改善箇所説明図

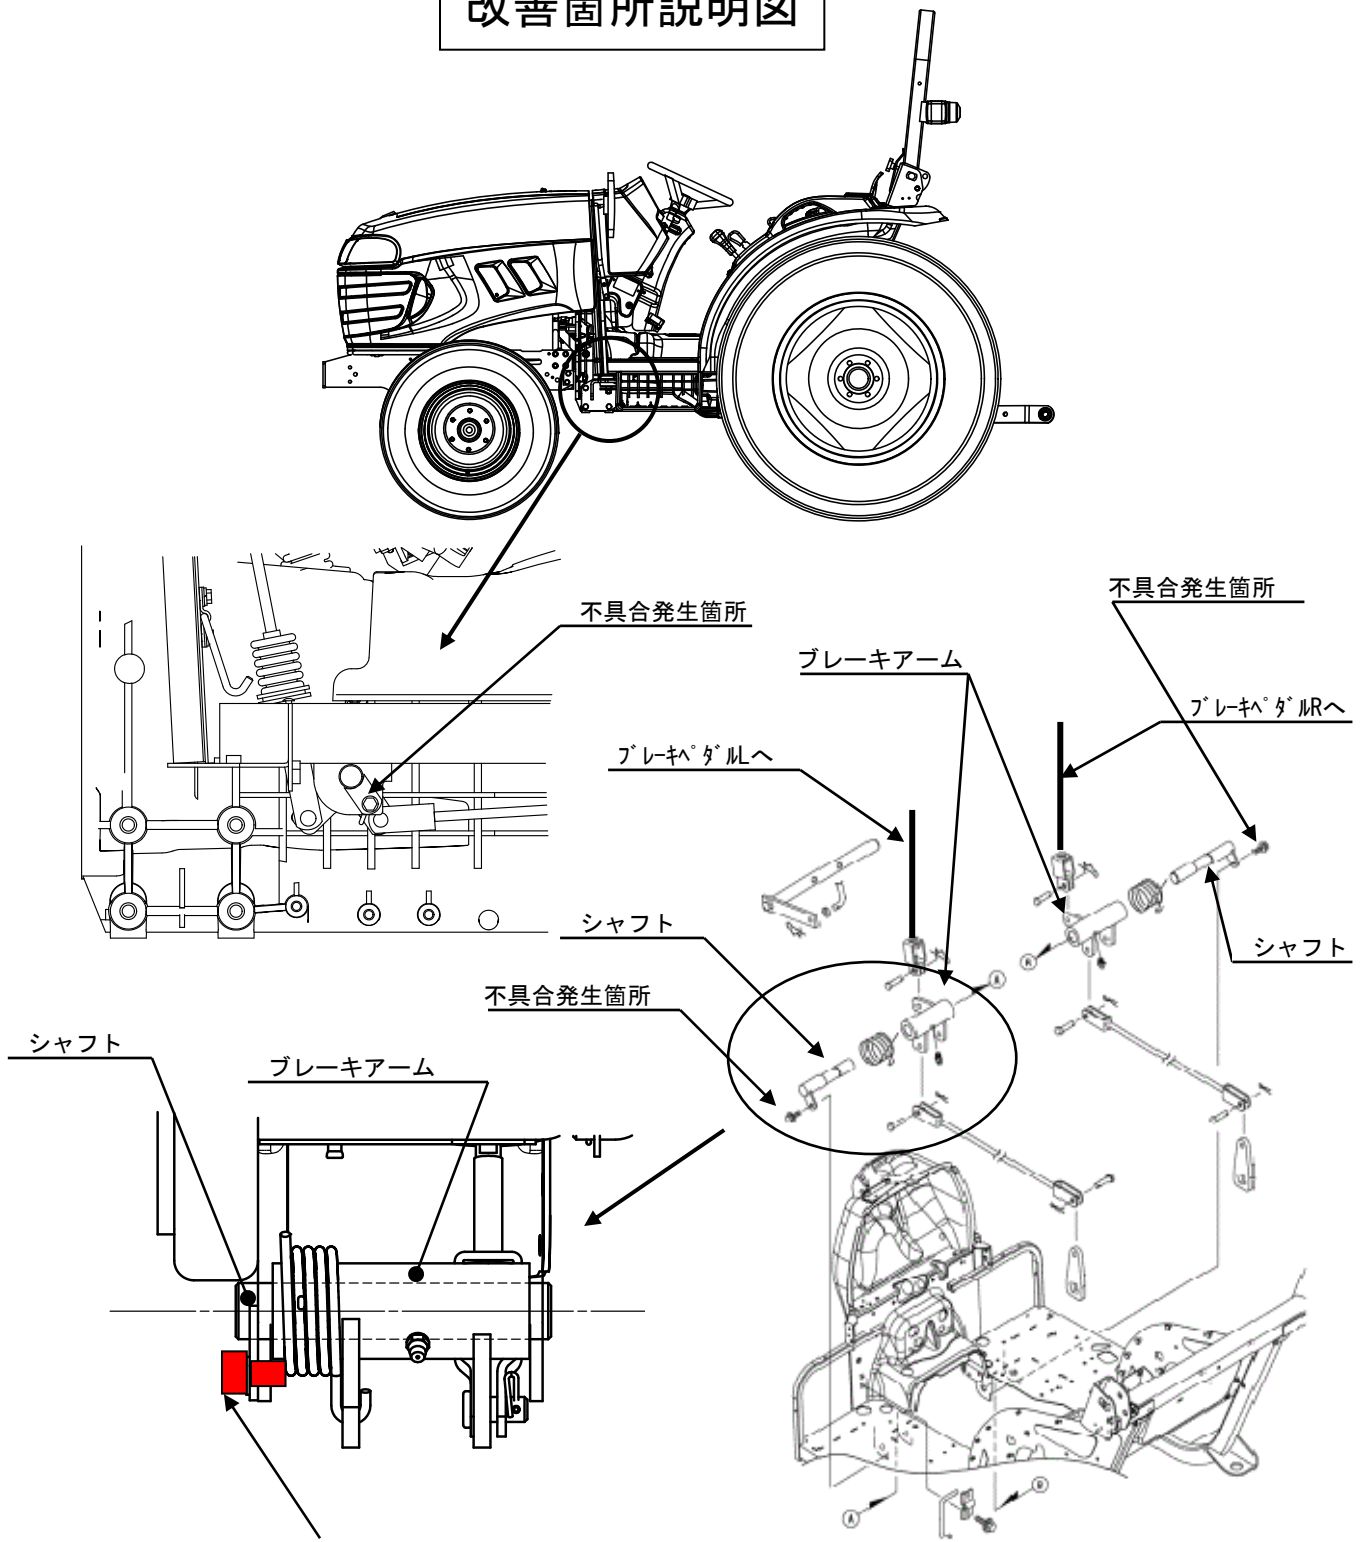
不具合発生箇所 ボルトM6×12 左右各1箇所

不具合発生箇所

制動装置のリンク機構において、ブレーキアーム支点シャフトの取り付けボルトが適切に締付けられていないものがある。そのため、そのままの状態で使用を続けると、当該ボルトがゆるみ、ブレーキアームの支点シャフトが外れ、最悪の場合、ブレーキがきかなくなるおそれがある。

改善内容

全車両、当該ボルトの締め付け状態を確認し、適切に締め付けられていないものは規定の締め付けトルクで締め付ける。

識別

取り付けボルト頭に黄色のペイントを塗布する。
